TRANSPORDIAMET

Visusti kuivati kinnistu ehitusloa eelnõu kooskõlastamata jätmine

Olete esitanud meile kooskõlastamiseks Jõgeva maakonna Jõgeva valla Visusti küla Visusti kuivati kinnistu ehitusloa eelnõu (menetlus nr 354714).

Ehitusluba antakse kuivavilja punkerlao ehitamiseks. Ehitusloa aluseks on OÜ Profimägi, töö nr 07-23 „*Teraviljakompleksi laiendus. 2. ehitusetapp. Põhiprojekt*“ (edaspidi *projekt*). Kõik projektiga kavandatavad tegevused piirnevad riigiteega nr 14199.

Joonis 1. Visusti kuivati kinnistu juurdepääsud riigiteelt

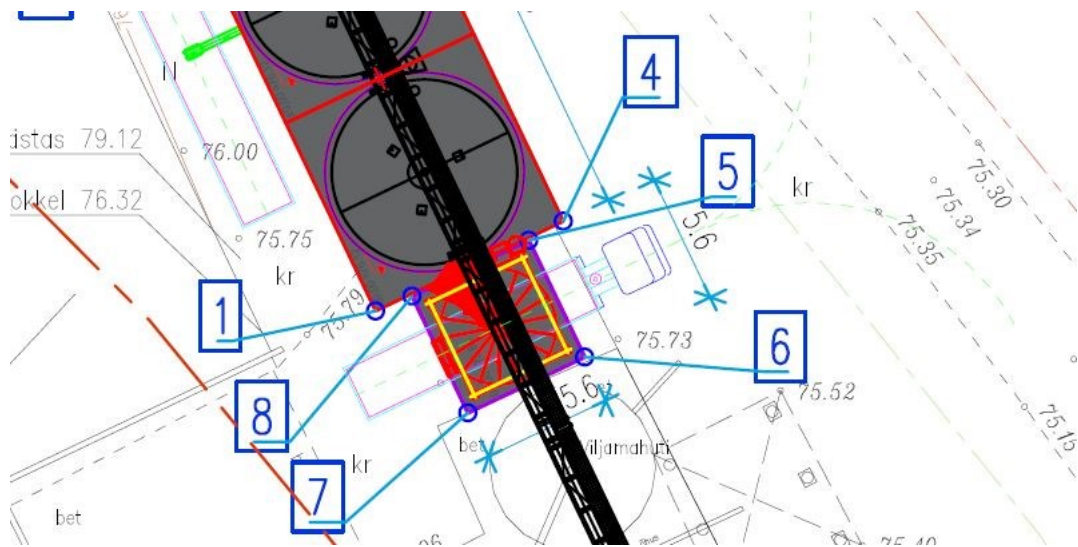
1. Projekti asendiplaanile kanda ja seletuskirjas tuua välja EhS § 71 kohane teekaitsevöönd (hetkel projekti asendiplaanile kantud kaitsevööndi asukoht ei ole korrektne).
2. Kanda joonistele ehitiste (hoone, vundament, piire, vms) kaugus riigitee äärmise sõiduraja välimisest servast.
3. Riikliku Teeregistri andmetel on Visusti kuivati kinnistul juurdepääsud riigiteelt km 6,03 ja km 6,19 (Joonis 1).

Joonis 2. Veok ja selle liikumistrajektor (roheline kriipsjoon), väljavõte projekti asendiplaanist

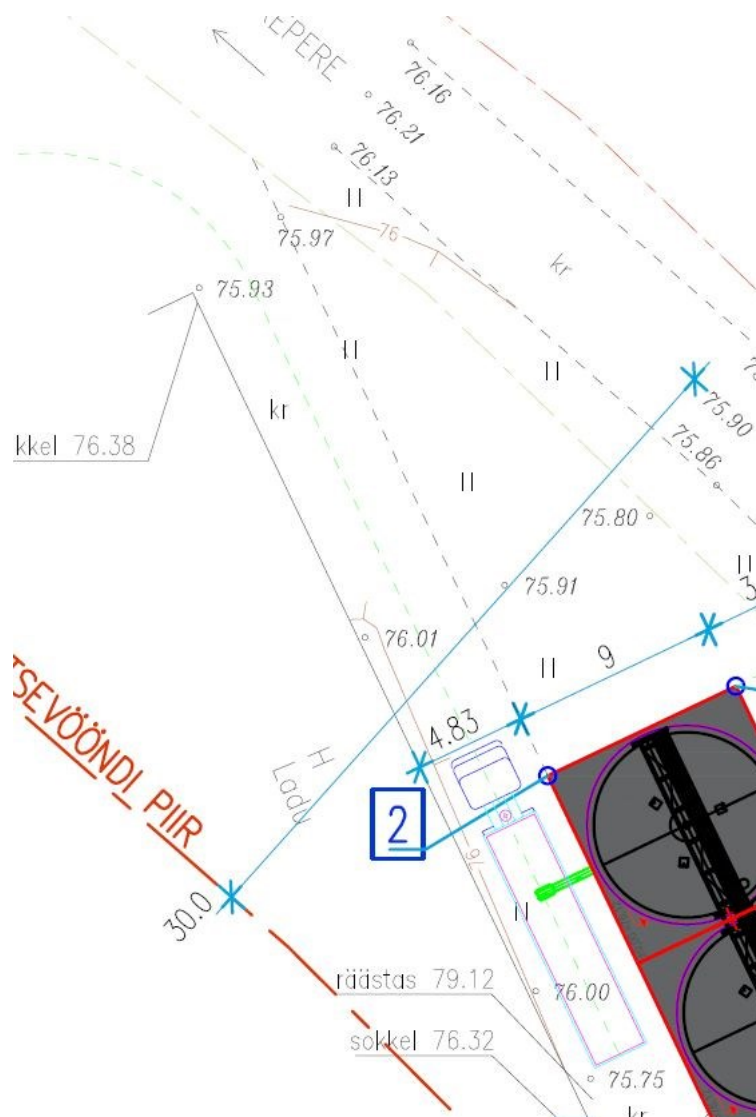
Projekti asendiplaanil on kujutatud kaks veokit ning asendiplaanile on kantud orienteeruvad veokite sõidutrajektorid (Joonised 2 ja 3), mis ei ühti Visusti kuivati kinnistu olemasolevate mahasõitudega.

Juhime tähelepanu, et riigiteel manööverdamine ei ole lubatud. Samuti ei ole lubatud täiendavate mahasõitude kavandamine riigiteelt.

Palume lisada projekti asendiplaanile kinnistusesene liikluskorralduse skeem koos kavandatavale liikluskoosseisule vastavate korrektsete sõidutrajektoride ja pöörderaadiustega. Ideaalis peab kinnistule kavandatavale tegevusele vajalik liikluskorralduse lahendus jääma kinnistu piiridesse. Kui kinnistusesene liikluskorralduse kavandamisel selgub täiendava(te) riigitee ristumiskoha(-kohtade) rajamise vajadus, tuleb selleks meie käest maantee@transpordiamet.ee taotleda nõuded riigitee ristumiskoha (või -kohtade) rajamiseks. Vastavalt juhendi „[Ristmike vahekauguse ja nähtavusala määramine](#)“ (Tabel 1, edaspidi juhend) on riigitee antud lõigus lubatud kavandada ristumiskohti, mille vähim lubatud omavaheline kaugus arvestatuna ristumiskohtade äärmistest elementidest on 10 meetrit.
